Vorderachse	737.3 außer Code A27 (Doppelabdichtung Radnabe, für Schlammeneinsätze) außer Code A28 (Kapselung Radvorgelege für extreme Schlammeneinsätze) außer Vorderachse 737.311
Vorderachse	737.5 außer Vorderachse 737.58, 737.59
Vorderachse	737.910 im Typ 000.001

Um die Abdichtung des Antriebsrades zum Achsschenkel (1) zu verbessern, wurde ein neuer Kassettendichtring (3.1) (A 437 997 00 46) entwickelt. Dieser ersetzt den Kassettendichtring (3.2) (A 022 997 12 47).

G33.25-3277-05

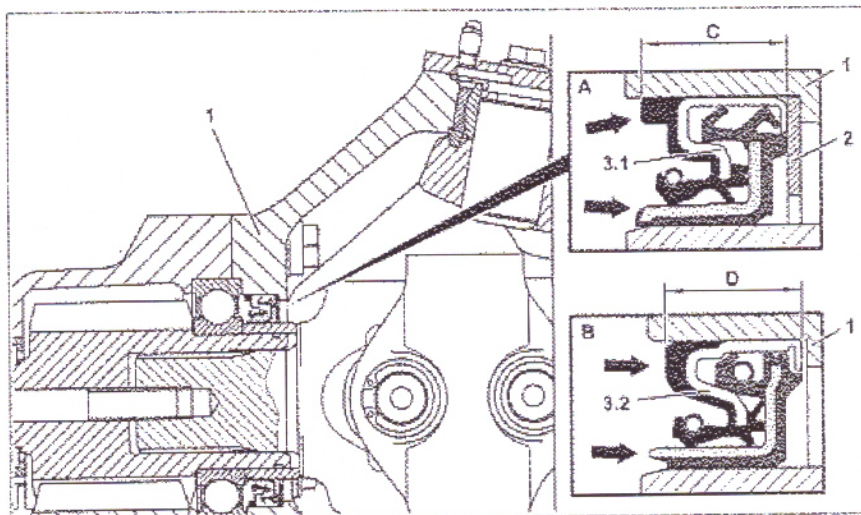
Zusätzlich zum neuen Kassettendichtring (3.1) muss eine Abstandscheibe (2) (A 405 990 04 82) im Achsschenkel (1) eingebaut sein.

ⓘ Der Kassettendichtring (3.2) darf auf keinen Fall mit der Abstandscheibe (2) eingebaut werden. Sonst kann es zu Undichtigkeiten bzw. Schäden am Achsschenkel kommen.

ⓘ Um eine Verwechslung der Kassettendichtringe (3.1, 3.2) zu vermeiden, sind die Abmessungen (C oder D) bzw. äußerliche Merkmale (Pfeile) zu beachten.

#### Alternative Einbaulösung mit Dichtring (4) für Schlammeneinsatz

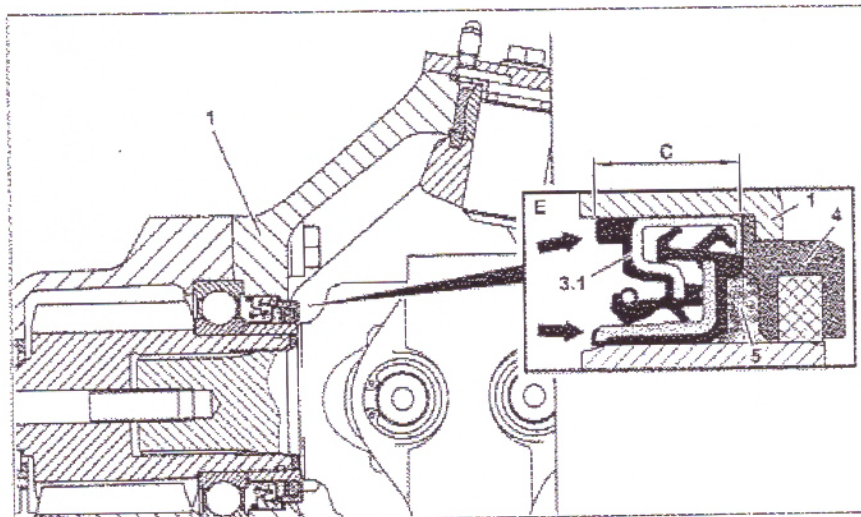
Durch Lieferschwierigkeiten ist die Abstandscheibe (2) (A 405 990 04 82) bis auf Weiteres nicht lieferbar. Solange die Abstandscheibe (2) nicht lieferbar ist, muss als Ersatz der Dichtring (4) (A 437 330 00 60) für Schlammeneinsatz eingebaut werden (alternative Einbaulösung).

Der Dichtring (4) (A 437 330 00 60) ist so einzubauen, dass die lange Seite zur Achsmitte zeigt. Zusätzlich muss bei Einbau des Dichtringes (4) der Zwischenraum (5) mit Langzeitfett befüllt werden.
